Sujet : [INTERNET] Enquête publique ZAC Normandie Parc

A l'attention du commissaire enquêteur

Je vous prie de trouver ci-joint mon argumentaire de 7 pages en pièce jointe du présent mail traitant des éléments suivants :

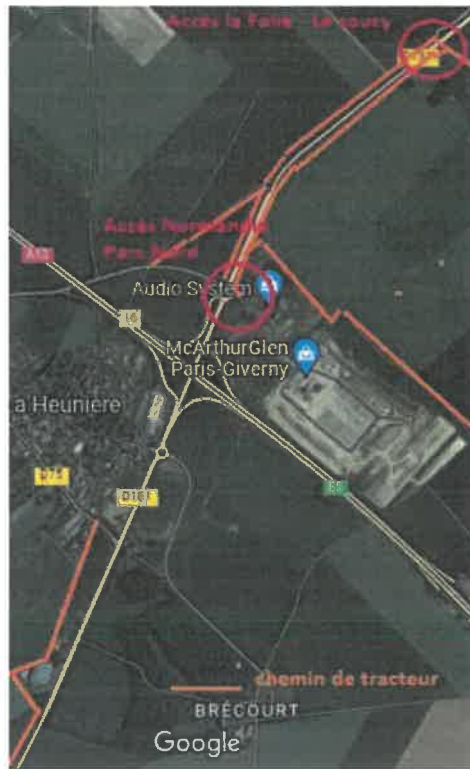
Je note que l'étude d'impact n'intègre pas les effets cumulés du projet d'aménagement de la ZAC avec ce projet d'HOPIUM qui est connu et largement relayé par la SNA, la Région et les médias. Je souhaiterai savoir si aux vues des connaissances du projet HOPIUM, les impacts liés aux aspects ICPE voir SEVESO ont été étudiés à titre préventif par les parties prenantes (l'agglomération, la Mairie et le commissaire enquêteur) afin de vérifier d'une part la compatibilité avec la demande en cours et d'autre part avec les habitations de LA HEUNIERE à proximité et l'ERP MAC ARTHUR GLENN
